耐震韌性切削翼板鋼梁與 BRB 交會處接頭

【 2006-12-12 / 土木及結構技師 陳正平】

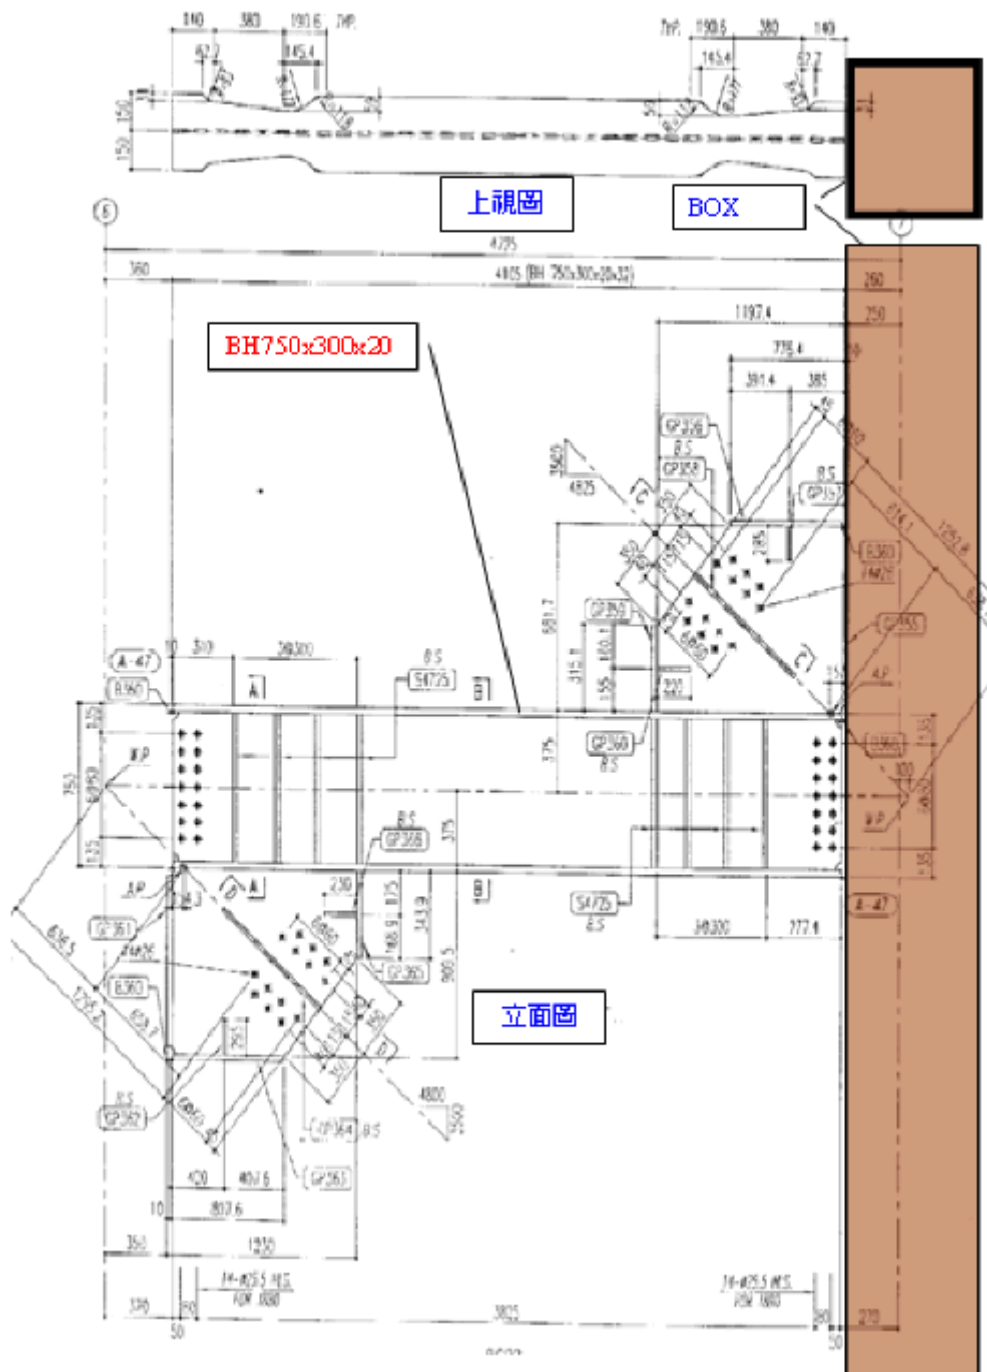
【問】：下圖所示，削翼梁柱接頭與 BRB 交會處，有下列設計與施工上之疑義，請協助釋疑：

1. 此大梁是否需要作削翼？削翼後是否可能產生塑性鉸？在設計分析考量上是否合理？
2. 施作削翼之大梁是否須滿足跨深比 7 以上？
3. 若須施作削翼，其削翼區內是否可以施作加勁板？
4. 另有關削翼作業或設計上是否另有特殊規定或要求，如削翼區是否可以植釘、切割面粗糙度要求？可否連接小梁？或可否於上、下翼板間施作封板成日字梁等？

梁端削翼之高韌性接頭須在提供有足夠之塑性轉角變形空間下才能發揮功能，故梁端削翼之梁柱接頭與 BRB 斜撐端接頭交會處，由於接頭擴大，會導致整體接頭之抗彎矩強度大幅提高，而無法產生塑性鉸，此時梁之塑鉸位置可能

會外移到斜撐接頭以外。此種現象會使塑鉸間之跨距減小，而致梁之塑鉸剪力加大，及會增加梁塑鉸處之剪力對接頭於柱面處產生額外之偏心彎矩。

但在有斜撐之跨間內之各層梁須負責傳遞斜撐之水平分力，因此下層之梁會承受極大之軸壓力而可能產生挫屈，此跨間內之梁因而不適合用來產生塑鉸。若梁翼加以切削，則挫屈的可能性會更高，故斜撐跨間之梁應避免切削梁翼。

梁翼施作切削之大梁，因切削後弱軸向之勁度會減弱，當產生塑鉸時該處容易產生挫屈現象，因此在計算離柱面第一組梁側撐之位置時，所採用之梁斷面性質宜保守取最窄斷面計算之。

另為避免影響原設計之構架行為太大，切削後之翼板斷面慣性矩與原有斷面慣性矩之比值(Z_f / Z) 建議應維持在之 65% 以上。

惟是否須滿足跨深比 7 以上，鋼結構設計規範第十三章(耐震設計) 並未作此規定，但太短之梁，其二端產生塑鉸時之剪力太大，恐會造成腹板或接頭之檢核無法滿足規範之規定。但規範第 13.6.3(c)另有規定「梁翼板之塑性模數應大於全斷面塑性模數之 70%以上。

梁翼若須施作切削，其削翼區內是否有施作加勁板或連接小梁之連接板，對塑鉸之形成影響不大，對翼板則有抵抗挫屈的作用，但因斷面產生突變對抵抗疲勞效應較為不利。

另於削翼區植鉚剪力釘尚無不可，但於上、下翼板間施作封板成日字梁，則大幅改變勁度及強度，與原構架行為不符，則該處之梁翼切削變成無意義。

至於梁翼切割面粗糙度則建議應磨平至 $25\mu\text{m}-75\mu\text{m}$ 之間。
